Appel d'Offres (AO)

Travaux de remplacement du toit et du vitrage à l'emplacement de l'Entrée principale et de la Colonnade

N° de référence : NGC110697

ADDENDA n° 3

RIDGE DETAIL AT PLATFORM (ELEV. 78.20) AND VALLEY
 THE NATIONAL GALLERY OF CANADA, OTTAWA, ONT.
 ARCHITECT - PARKIN/SAFFIIE
 CONST. MGR - ELLIS-TIGN LTD

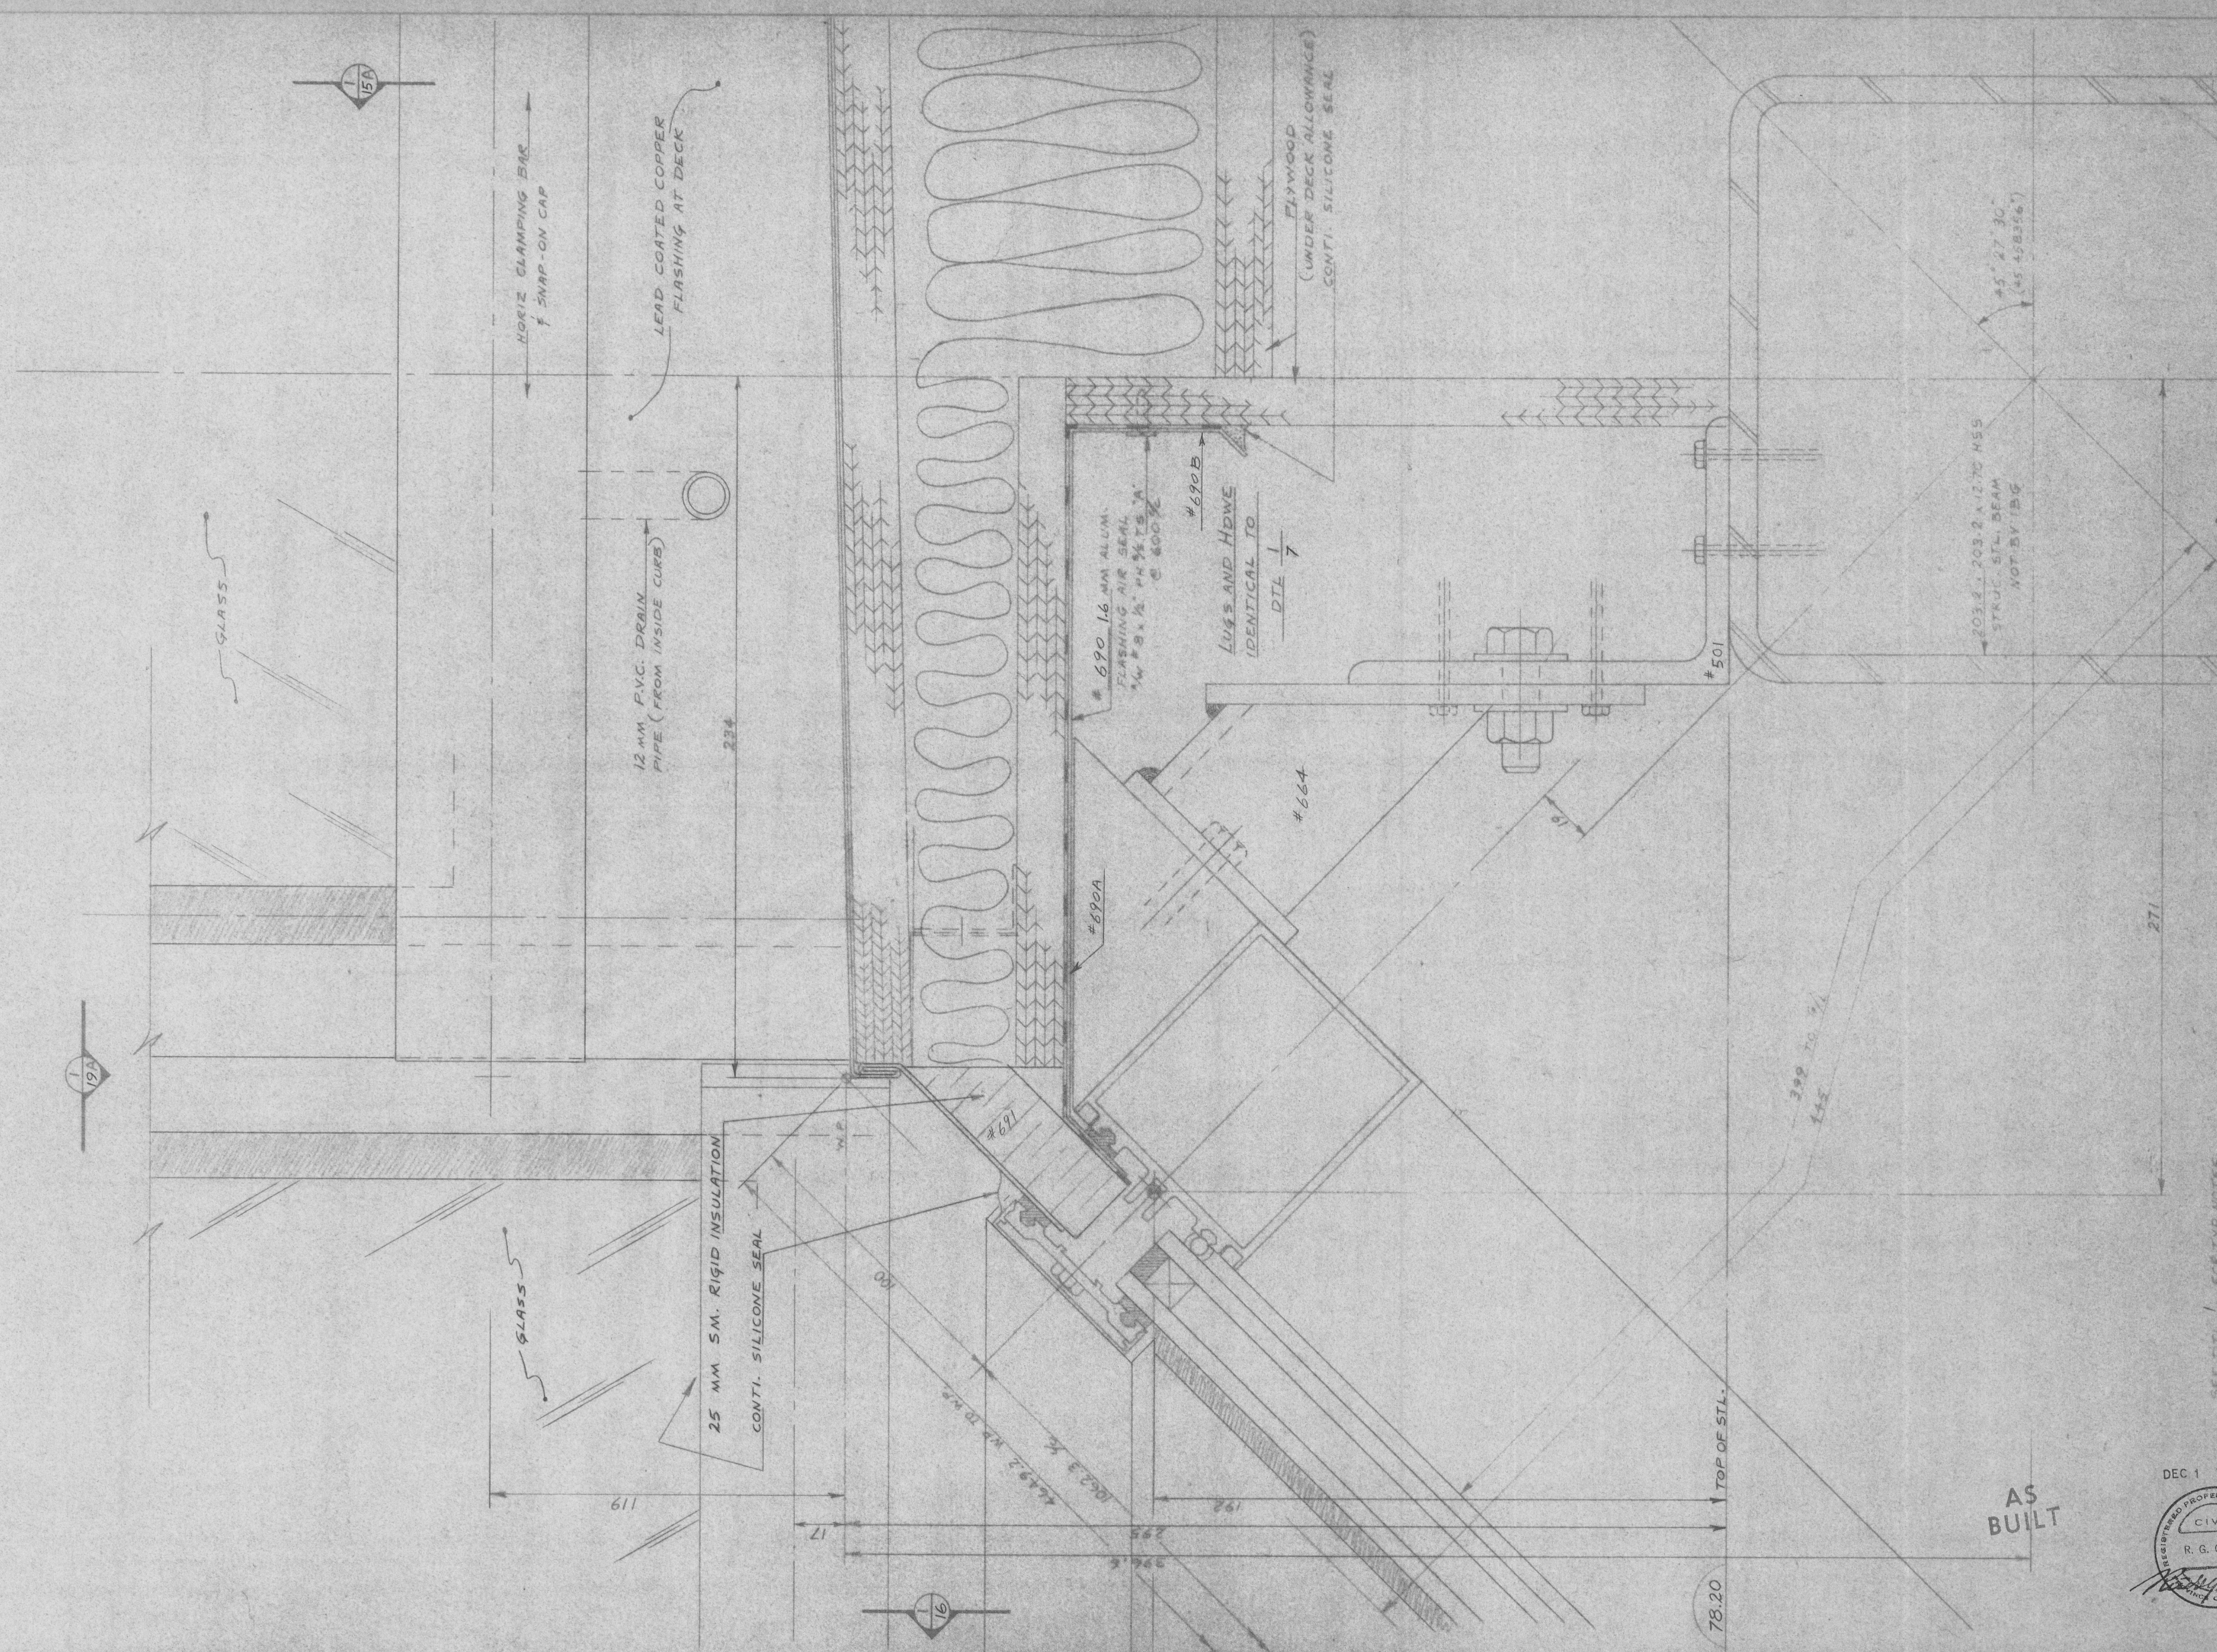
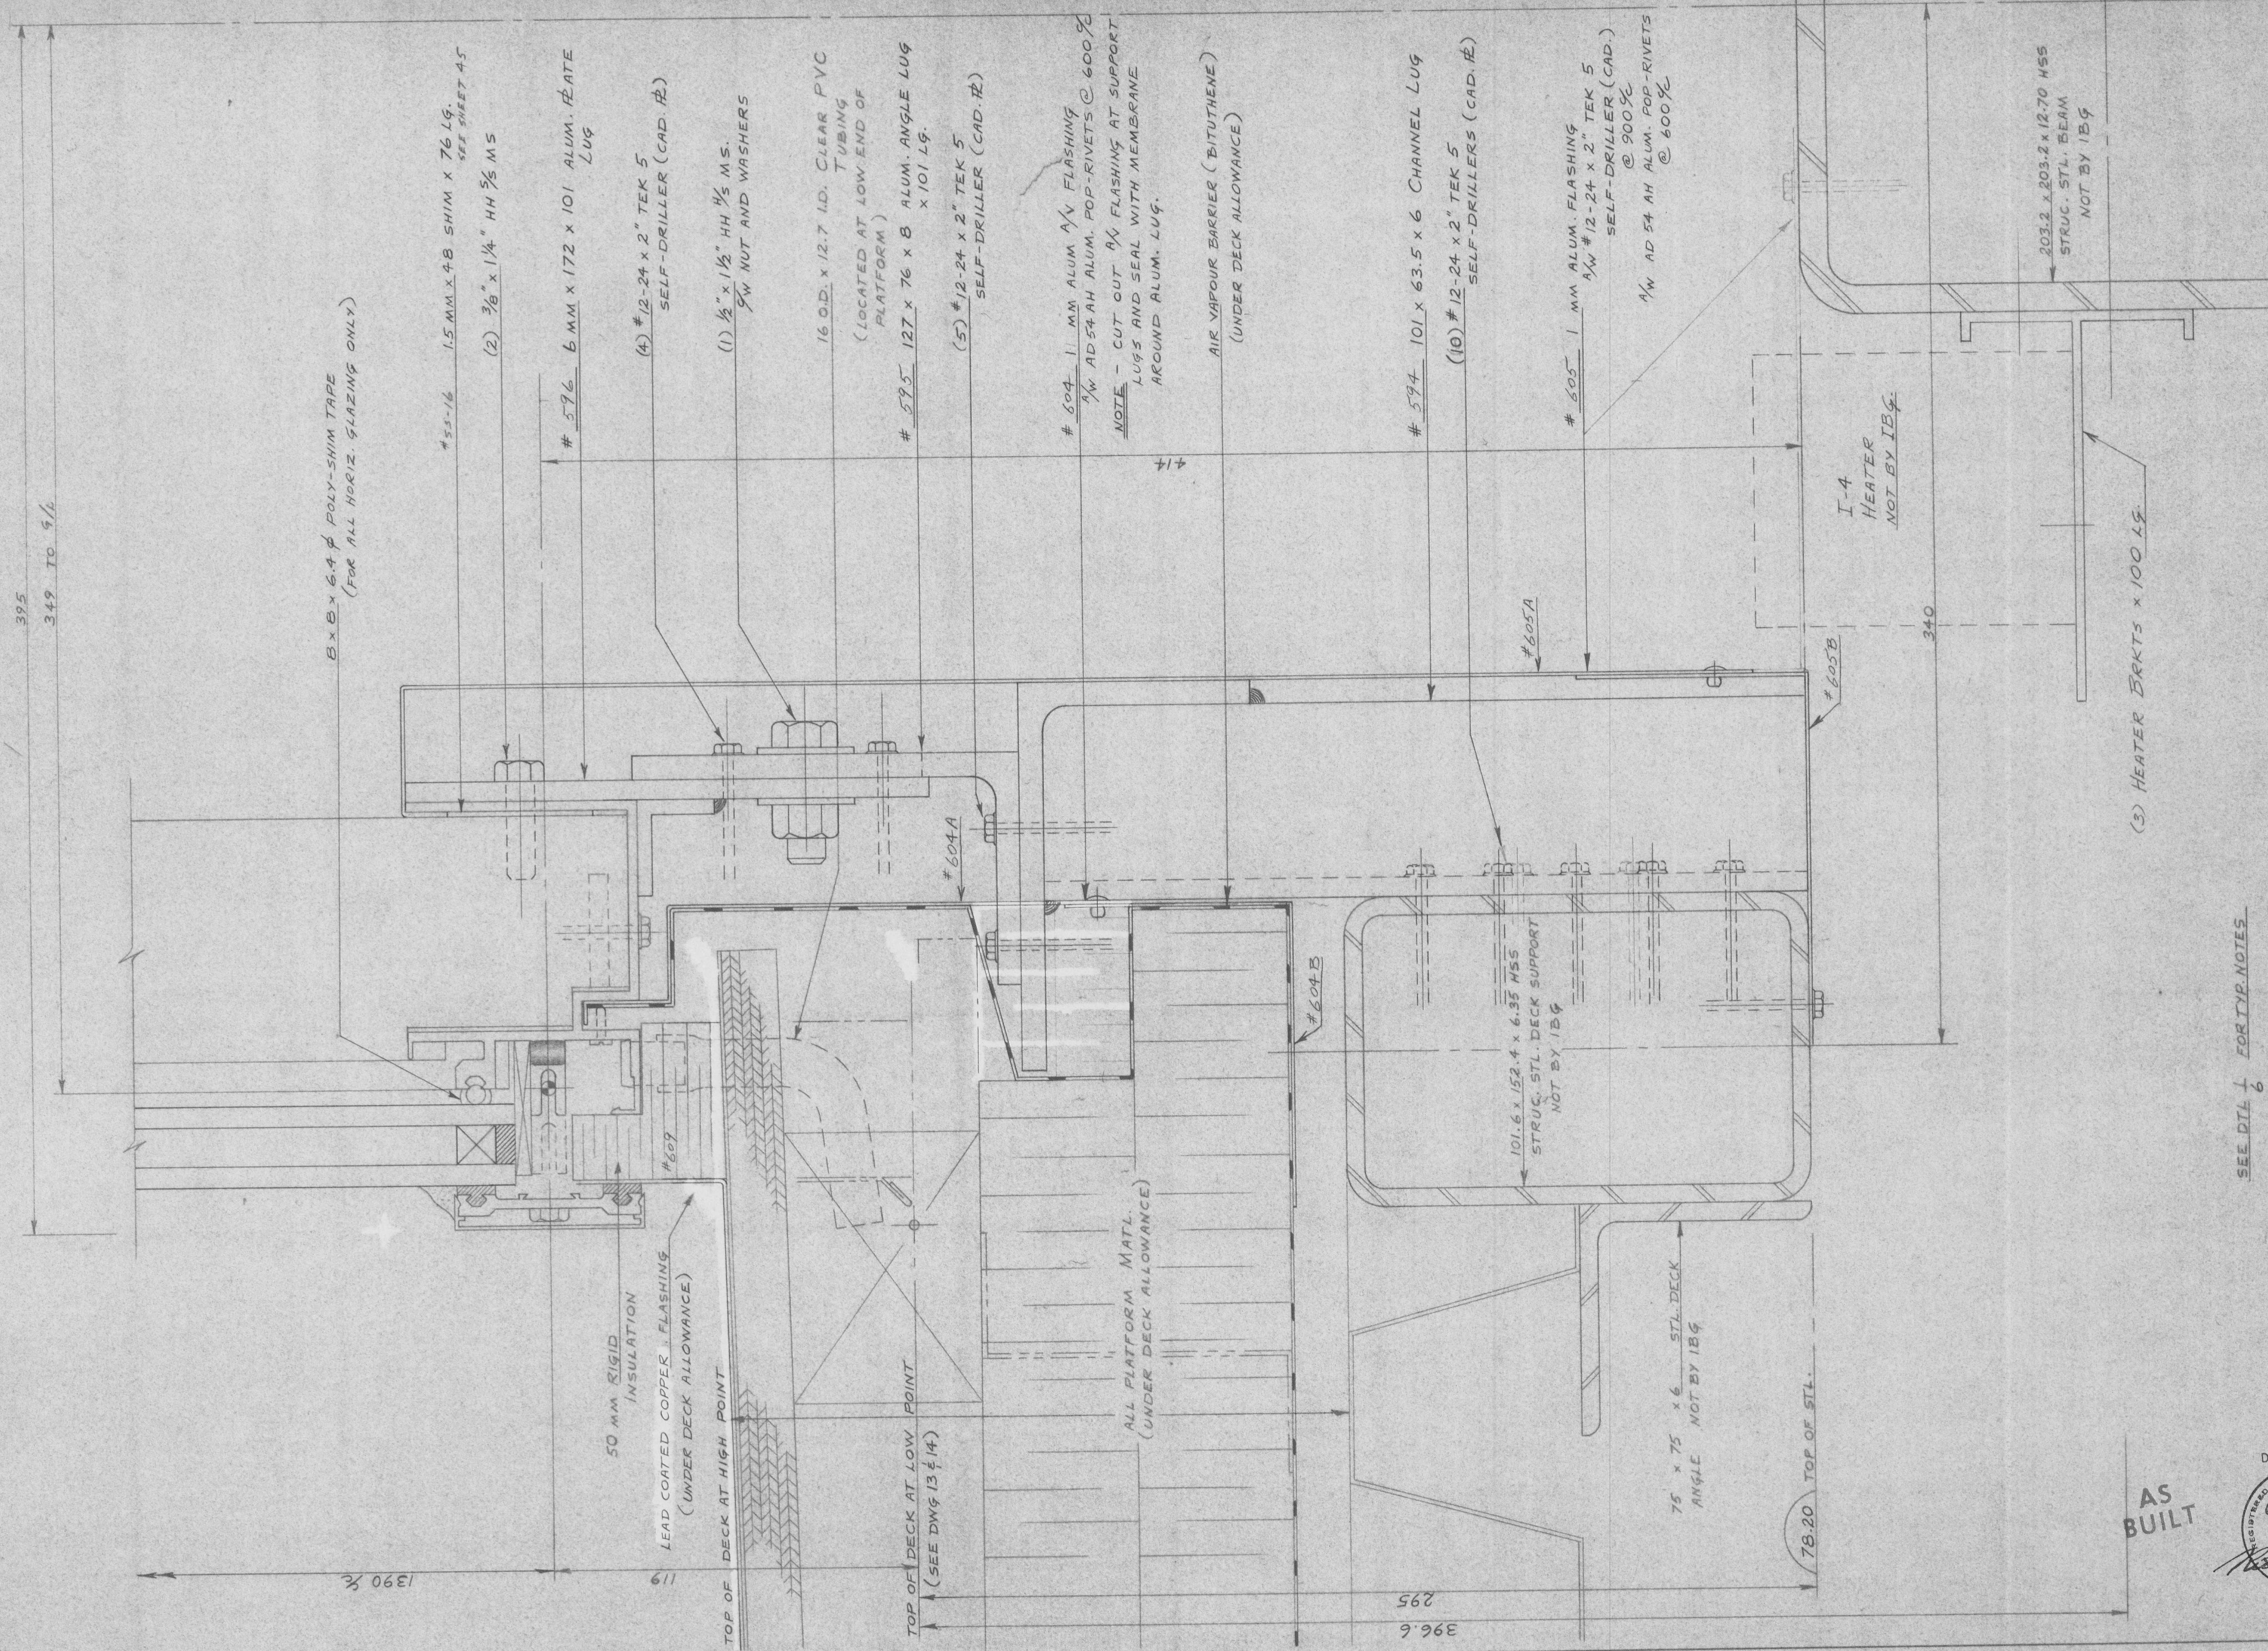
8. Prière de produire des descriptions narratives et des croquis détaillés et évidents de la portée des travaux de démolition à l'emplacement des toits. Prière de s'assurer que ces descriptions et croquis détaillent la structure complète et d'origine de la constitution du toit.
 - a. Selon ce qui est compris dans la section 07 65 00, la démolition du toit se doit d'englober l'enlèvement de toutes les pièces composantes du cuivre apparent et enduit de plomb et ce, jusqu'à la partie supérieure d'un ensemble coupe-vapeur d'origine. Les exceptions annexées des dessins d'atelier d'origine illustrent les pièces composantes décrites dans le devis, lesquelles pièces se devant de faire partie des travaux à enlever et ce, aux termes des travaux requis de démolition de la toiture (détails annexés de renvoi 1/14, 1/15 et 1/23).
